Vysvětlení / doplnění / změna zadávací dokumentace č. 18

Veřejná zakázka: „Nemocnice Rychnov nad Kněžnou – rozšíření průmyslové zóny Solnice – Kvasiny“

Zadavatel: Královéhradecký kraj, se sídlem Pivovarské náměstí 1245, 500 03 Hradec Králové, IČO 708 89 546

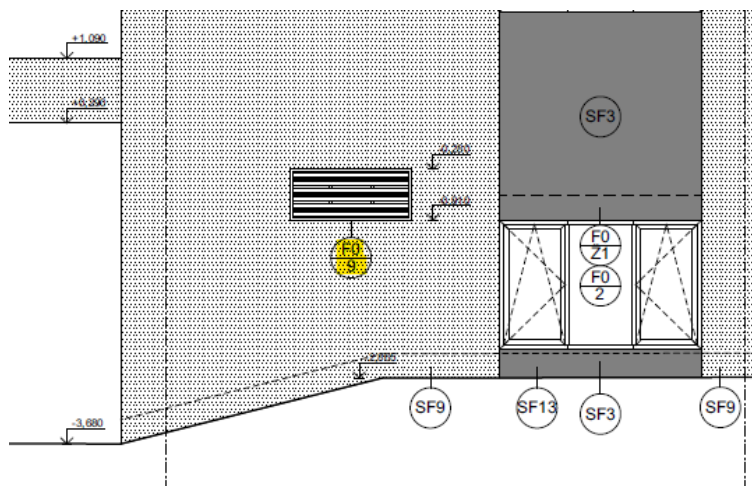
g) U prosklené stěny VS 3.3 jsou v nákresu a popisu pod specifikací jsou uvedeny dveře posuvné, ale v tabulce jsou DJO = dveře jednokřídlé otočné. Žádáme o prověření.

ad g) Prověřeno. Dveře jsou jednokřídlé posuvné.

Zadavatel jako přílohu č. 2 tohoto VDZ uveřejňuje upravenou tabulku vnitřních stěn.

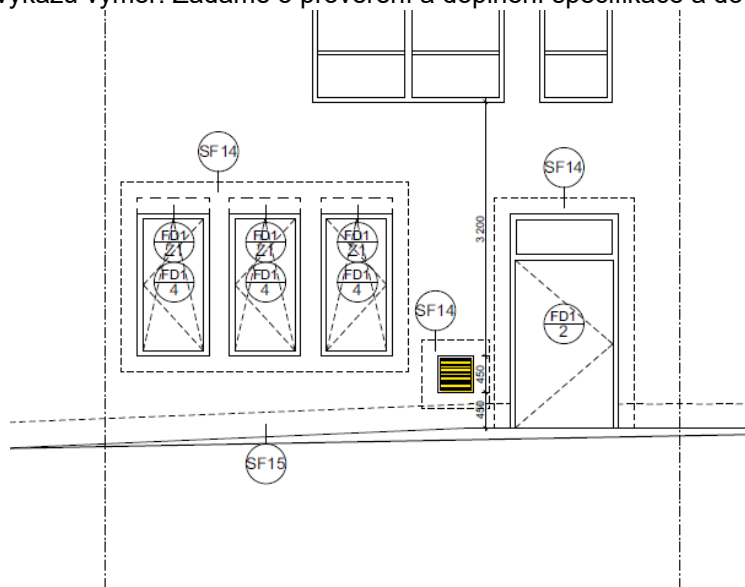
- U výplně F0-1 rozměr v tabulce nesouhlasí s nákresem celkový rozměr 2,5 x 2,8 m vč. dveří 1,2x2,1. Žádáme o prověření
- Prvek F0-9 fasádní dešťová žaluzie zakreslená v pohledu na východní fasádu chybí ve výpisu prvků i ve výkazu. Žádáme o prověření a doplnění do výkazu výměr.

- Neoznačená fasádní žaluzie zakreslená na východní fasádě (viz výřez níže) chybí ve výpisu prvků i ve výkazu výměr. Žádáme o prověření a doplnění specifikace a do výkazu výměr.

ad b) Prověřeno. Tabulka fasádních prvků opravena (doplněna).

ad c) Prověřeno. V tabulce fasádních prvků žaluzie není, protože je součástí VZT – viz výkres č. 5 v uveřejněné PD, zařízení 02.10, výkaz výměr část SO 02 1.4.3.2 PBŘ 3, prvek P 02.10.

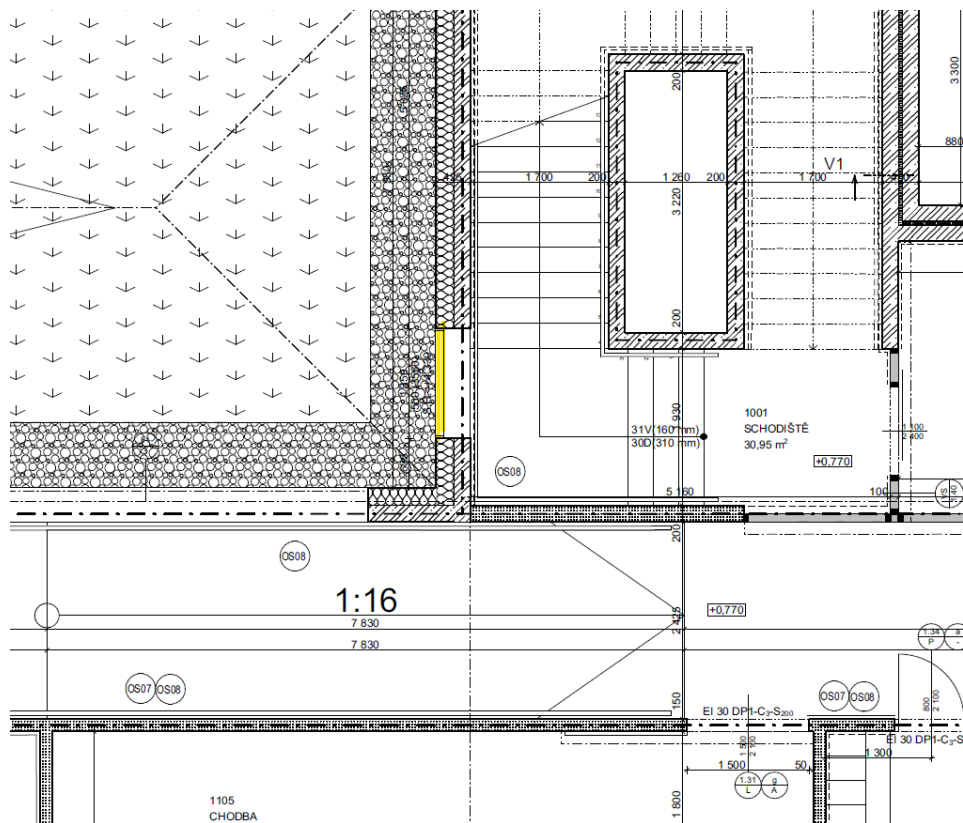
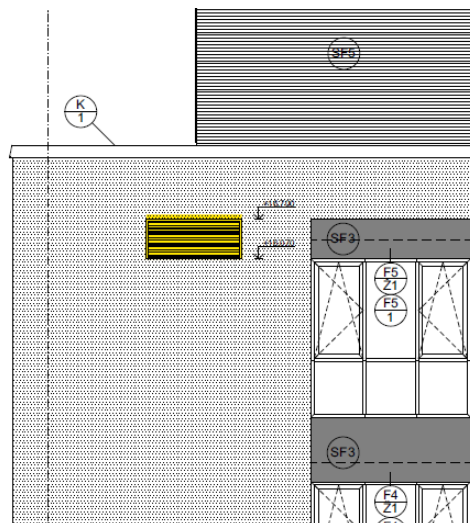
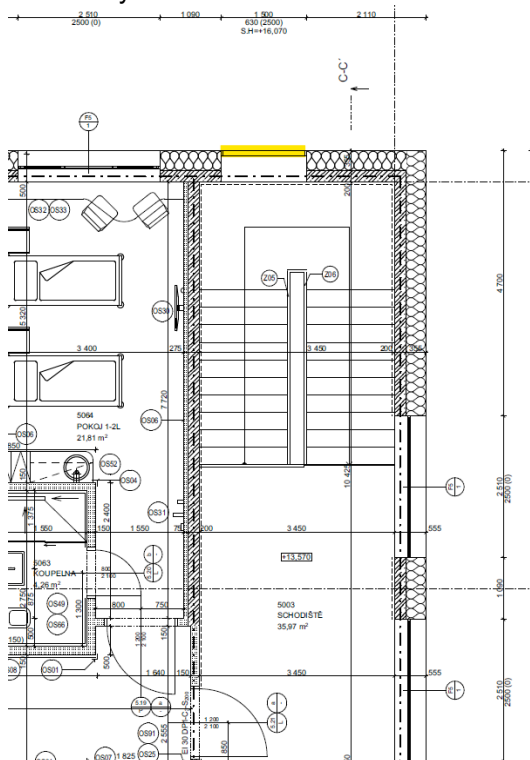
- Fasádní žaluzie F0-Ž2 a F0-Ž3 jsme nedohledali ve výkresech – pohledech, půdorysech. Žádáme o určení umístění těchto prvků.
- F3-8 fasádní dešťovou žaluzii jsme nedohledali ve výkresech – pohledech, půdorysech. Žádáme o určení umístění těchto prvků.
- Neoznačená fasádní výplň v 1.NP v místnosti č. 1001 schodiště (viz výřez níže) není vykázána ve výpisu prvků ani výkazu výměr. Žádáme o prověření a doplnění specifikace a do výkazu výměr.

ad f) Prověřeno. V tabulce fasádních prvků žaluzie není, protože je součástí VZT – viz výkres č. 06 v uveřejněné PD, zařízení P 03.05, výkaz výměr část SO 01 1.4.3.23, prvek P 03.05.
